改善箇所説明図

対象車両外観

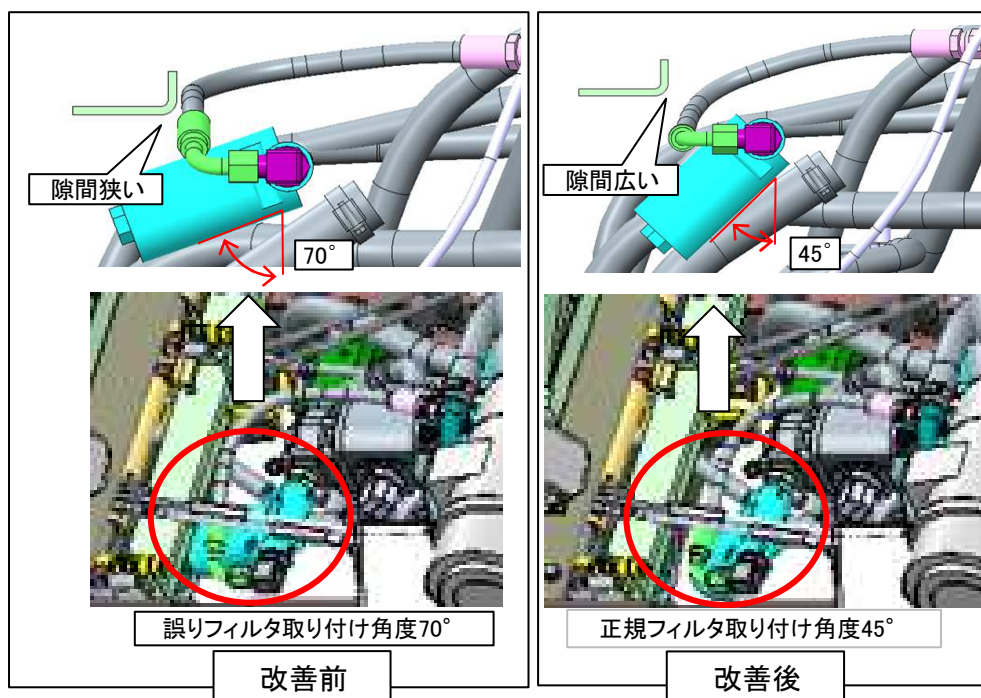
ショベルローダーに使用している油圧式無段変速機の油圧ホースにおいて、フレームとの隙間が確保されていないため、振動によりフレームに干渉する。そのまま使用を続けると干渉している部分から破損し、作動油が漏れ、最悪の場合は走行不能となるおそれがある。

全車両、ホースとフレームの隙間を確認し、隙間が小さい場合は取付を修正する。なおホースに干渉した痕跡が有る場合はホースを交換する。

フロントフレーム左側支柱部にステッカーNo. 5233を貼り付ける。
